**рассмотрение проектов поправок к существующим
правилам ООН, представленных GRBP**

Предложение по поправкам к поправкам серии 05 к Правилам № 41 ООН (шум, производимый мотоциклами)

Представлено Рабочей группой по вопросам шума и шин*

«Рис. 1

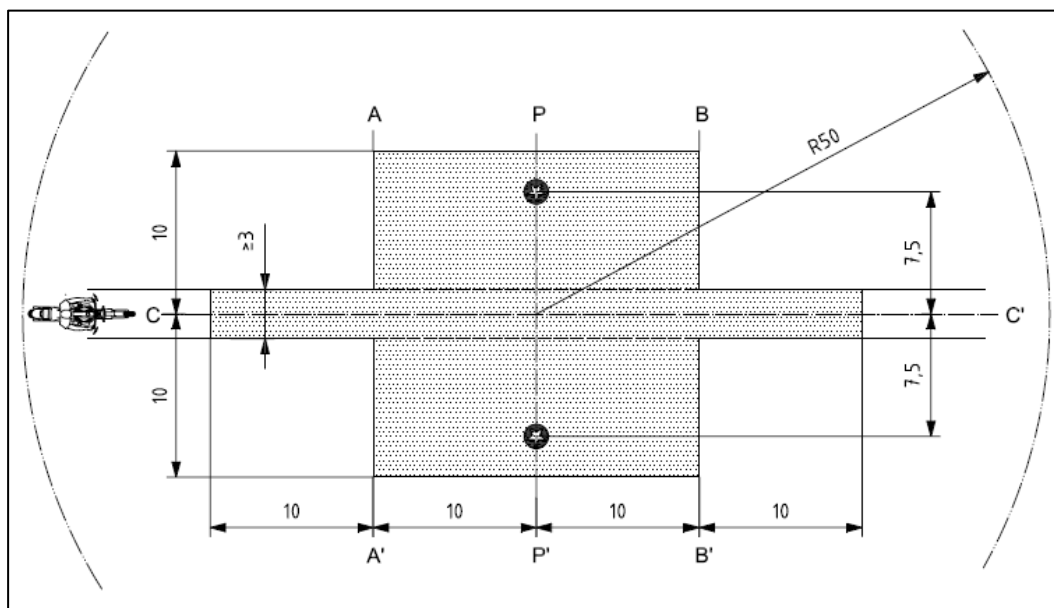
Рис. 1 изменить следующим образом:

Схема испытательного трека с размерами в метрах

Минимальная площадь, покрытая испытательным дорожным покрытием, т. е. площадь испытания
	Положения микрофона (высота 1,2 м)
